Norderstedt, den 04.09.2013

Anfrage der Fraktion Die Linke in Norderstedt zur Verschwenkung von Radwegen an Kreiseln, Kreuzungen und Einmündungen

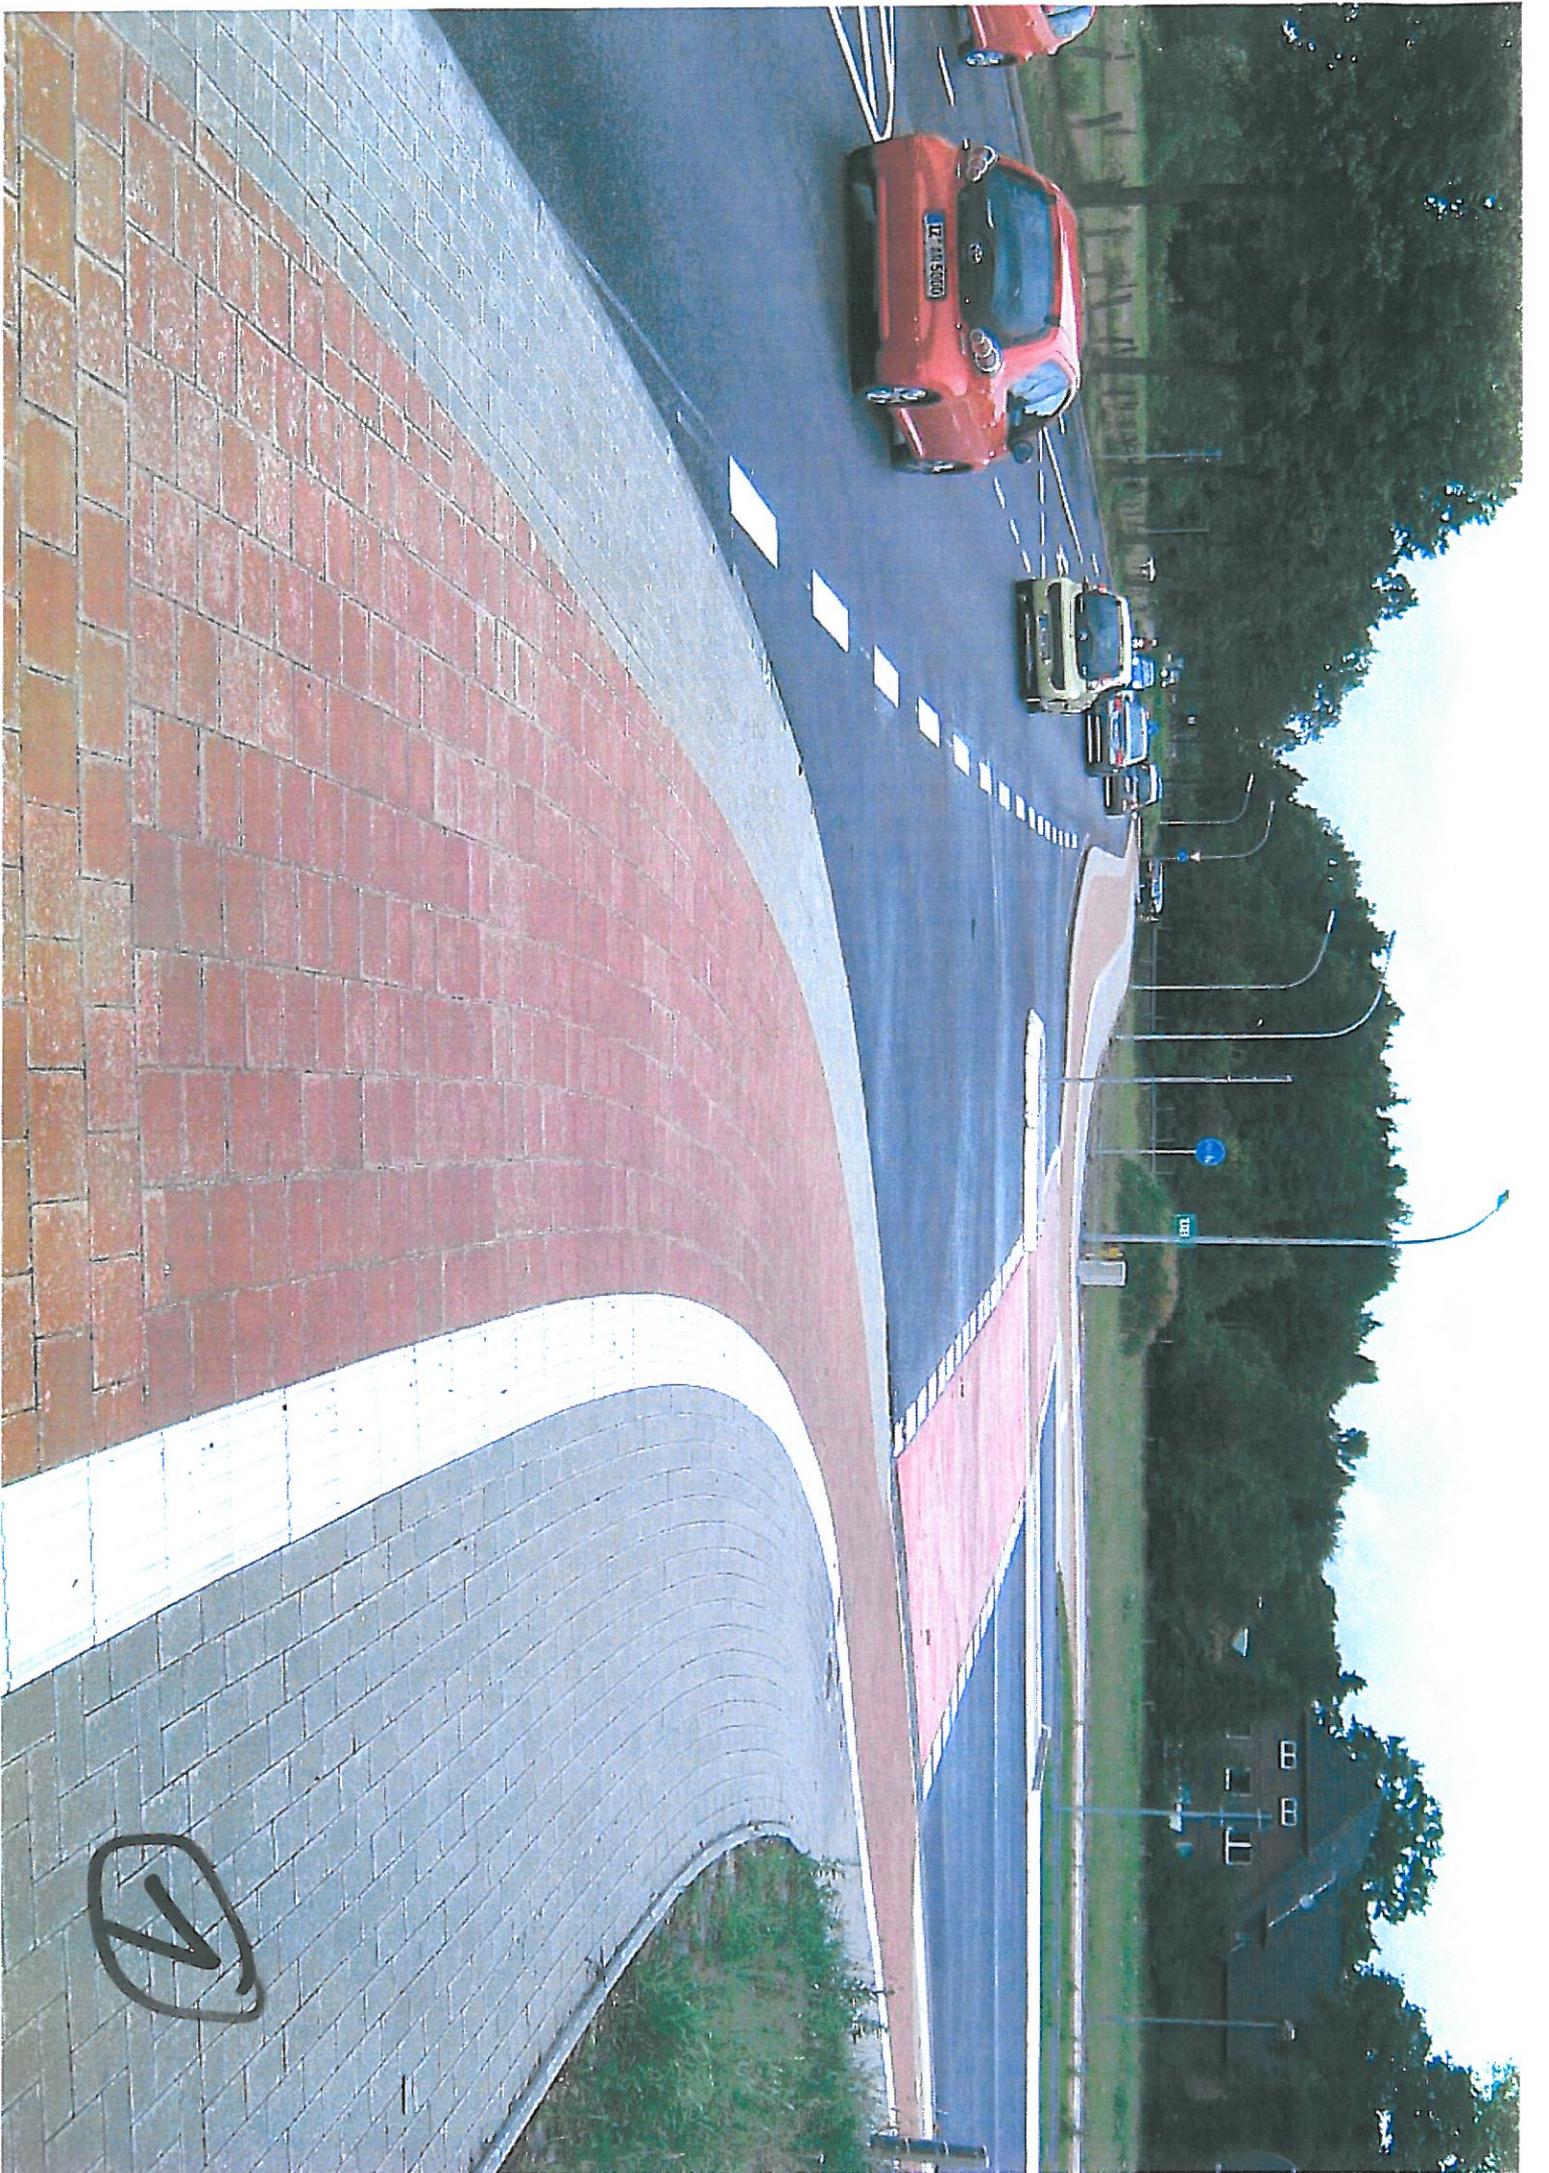
Bei Verschwenkungen wird der Radfahrweg von der Straße weggeleitet. Der Radfahrer wird auf einem Radstreifen entlang des Fußgängerüberweges (falls ausgewiesen) geführt und wird dann wieder zur Straße gelenkt. Beispielhaft haben wir die Fotos 1 und 2 der neu gebauten Einmündung Friedrichsgaber Weg und des neu errichteten Kreisels Kohfurth beigefügt. Solche Radwegeführungen stellen eine Behinderung des Radverkehrs dar, da der Radfahrer einerseits Kurven fahren muss, andererseits meistens unebene Übergänge vorfindet. Die Verschwenkungen wurden gebaut, um den Kfz-Verkehr zu beschleunigen, da das abbiegende Fahrzeug die Straße frei machen kann, bevor es auf den Radweg trifft. Alle Unfallforschungen kommen jedoch zu dem Ergebnis, dass durch eine solche unklare Abbiege-Situation Unfallgefahren für Radfahrer entstehen.

Verschwenkungen von Radwegen an Kreuzungen widersprechen daher der Forderung der StVO nach einer eindeutigen, stetigen und sicheren Linienführung. Die Verschwenkung verstößt gegen die Verwaltungsvorschriften VwVO: in §§ 39 (4) 2 lautet es hierzu ..."Dabei geht die Verkehrssicherheit aller Verkehrsteilnehmer der Flüssigkeit des Verkehrs vor". Diese Verschwenkungen sind auch aus dem Grund abzulehnen, dass der Radverkehr schon nach den Empfehlungen für Radverkehrsanlagen (ERA 2010) rechtzeitig vor der Kreuzung oder Einmündung im Sichtfeld des Autoverkehrs geführt und die Radwegeführung an der Kreuzung oder Einmündung darauf abgestimmt werden sollten. Bei der derzeitigen Situation ist diese Art der Radwegeführung eine Gefährdung der Radfahrer, da viele Autofahrer annehmen, der Radfahrer würde rechts abbiegen. Immer mehr Städte bauen daher diese Verschwenkungen zurück und ersetzen diese durch eine eindeutige, sichere Linienführung des Radverkehr (s. Foto 3 mit Beispiel eines Kreisels ohne Verschwenkung in Pinneberg).

- Sind in Norderstedt Unfallschwerpunkte bekannt, dessen Ursache auf verschwenkte Radwege zurückzuführen sind?
- Werden beim Neubau von Radverkehrsanlagen in Norderstedt die Empfehlungen für Radverkehrsanlagen (ERA 2010) beachtet?
- Warum wurde bei den beiliegenden Beispielen von Neubauvorhaben (Friedrichsgaber Weg und Kohfurth) nicht auf eine Verschwenkung des Radweges verzichtet?
- Besteht die Möglichkeit, bei den genannten Neubauvorhaben die Linienführung des Radweges gemäß der ERA 2010 zu korrigieren?
- Wie sieht die Verwaltung die Möglichkeit, generell bei bestehenden Einmündungen und Kreuzungen mit verschwenkten Fahrradwegen diese stufenweise zurückzubauen und durch eine eindeutige, sichere Linienführung des Radverkehr zu ersetzen?
